Formularz nr 1 - Zapytania radnych

Znak wnioskodawcy: (40/26z/2022.ŁK)

Z A P Y T A N I E

Zapytanie składa się w sprawach aktualnych problemów gminy, a także w celu uzyskania informacji o konkretnym stanie faktycznym. Korzystając z nadanych uprawnień radnemu gminy- art. 24 ust. 5 Ustawy o samorządzie gminnym z 8 marca 1990 r. - wnoszę zapytanie do Wójta Gminy dot. planowania przestrzennego w zakresie dz. 1199/4 przy ul. Wiatracznej / Sportowej.

Rysunek nawierzchni parkingu
Załącznik do zapytania nr 37.23z.2022.ŁK
Skala 1:500
autor: Łukasz Kinalski

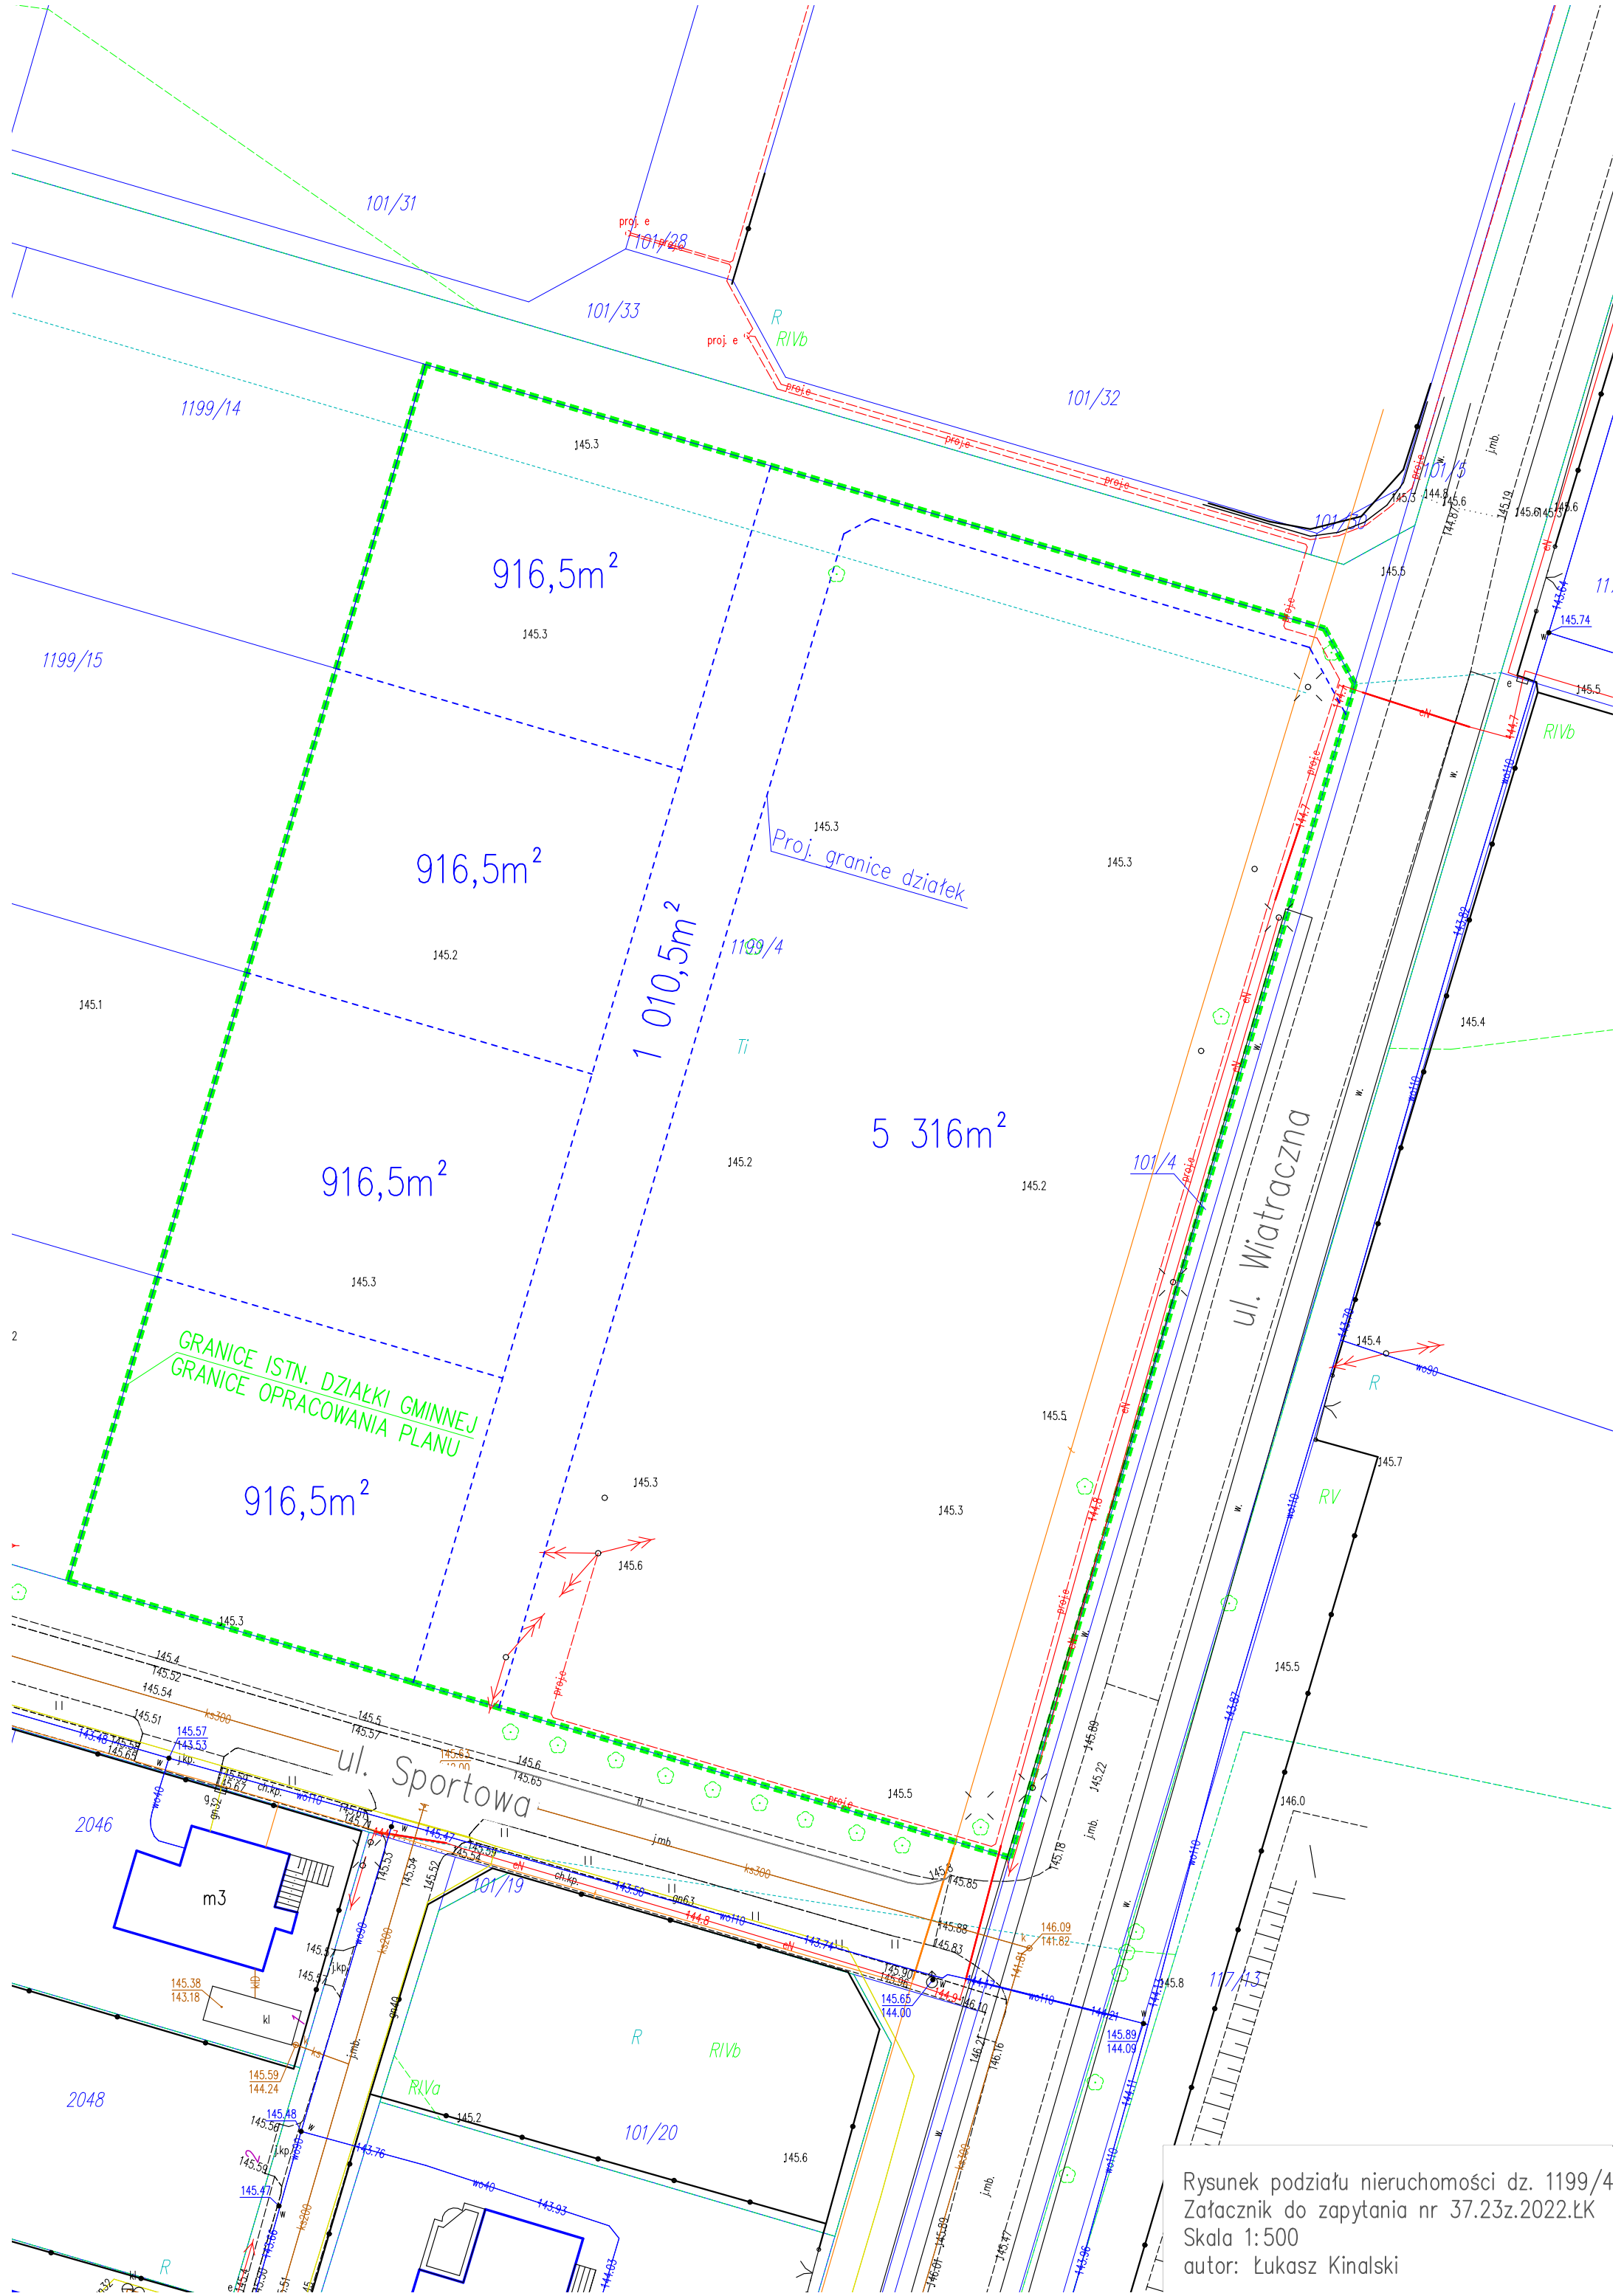
Odnosząc się do ekoparkingu - podtrzymuję, że płyty ażurowe - betonowe, przez które rośnie trawa jest najlepszym rodzajem nawierzchni dla tego typu parkingu - dlatego proszę o ich zastosowanie. Nie ma wiarygodnych danych (poza 1 publikacją internetową) co do "remontu" nawierzchni co 5 lat. Potwierdzają to też

Jest natomiast mowa o pielęgnacji (konserwacji) trawnika rosnącego przez ekoparking: raz w roku oprysk od chwastów, nawożenie i ewentualny dosiew trawy) oraz maksymalnie dwa razy w roku koszenie. Finansowy bilans kosztów w/w zabiegów jest niewielki. Proszę o niedopuszczenie do zaasfaltowania tak dużej powierzchni, zwłaszcza gdy tak dużo mówi się o bilansie wody i opadających wodach gruntowych.

Rysunek podziału nieruchomości dz. 1199/4
Załącznik do zapytania nr 37.23z.2022.ŁK
Skala 1:500
autor: Łukasz Kinalski

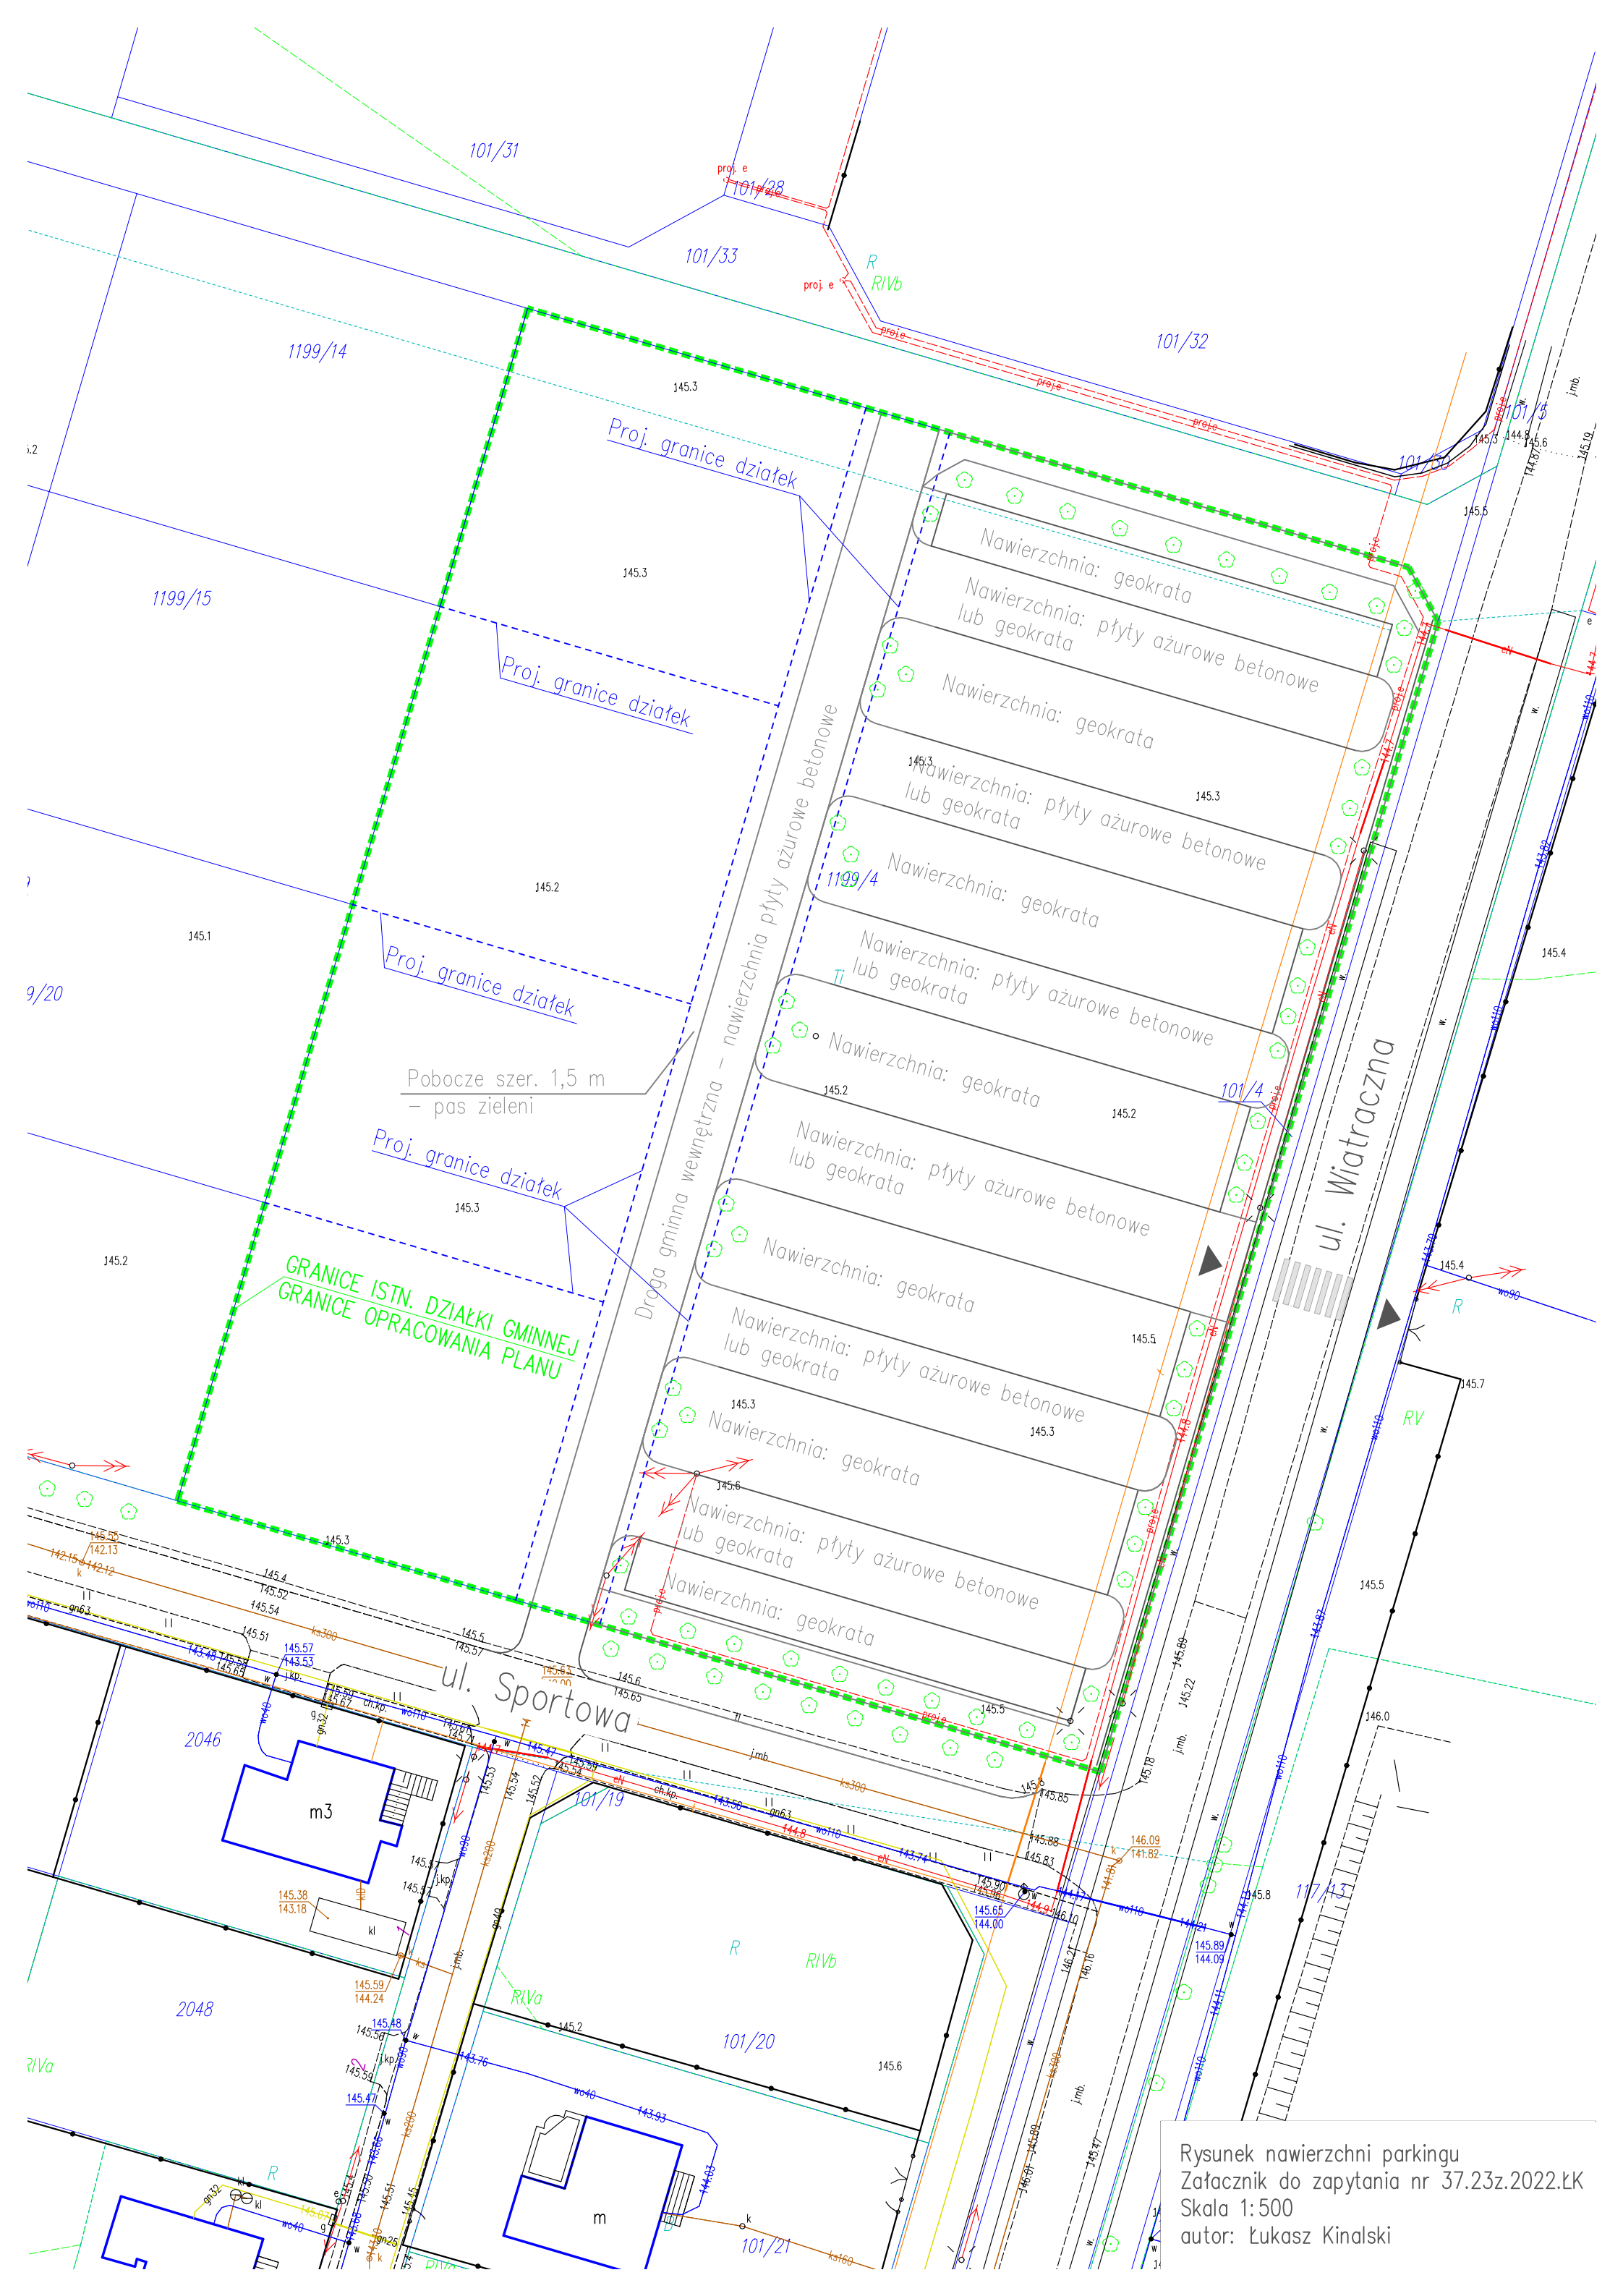
Zwracam się z prośbą o podział nieruchomości dz. 1199/4 przez urbanistę / architekta wg nowej koncepcji prawidłowo rozgraniczającą funkcje przeznaczenia terenu lub pozostawienie tej kwestii do przyjęcia i rozstrzygnięcia przez miejscowy plan zagospodarowania przestrzennego. Proszę o zmianę projektu podziału działek na inny, bardziej ergonomiczny.

W załączeniu przesyłam ponownie propozycję do rozważenia, oddzielającą przestrzeń parkingu od terenów mieszkalnych drogą, przy uwzględnieniu interesu gminy w zakresie sprzedaży nieruchomości - działek budowlanych w załącznikach z zapytania nr 37.23z.2022.ŁK
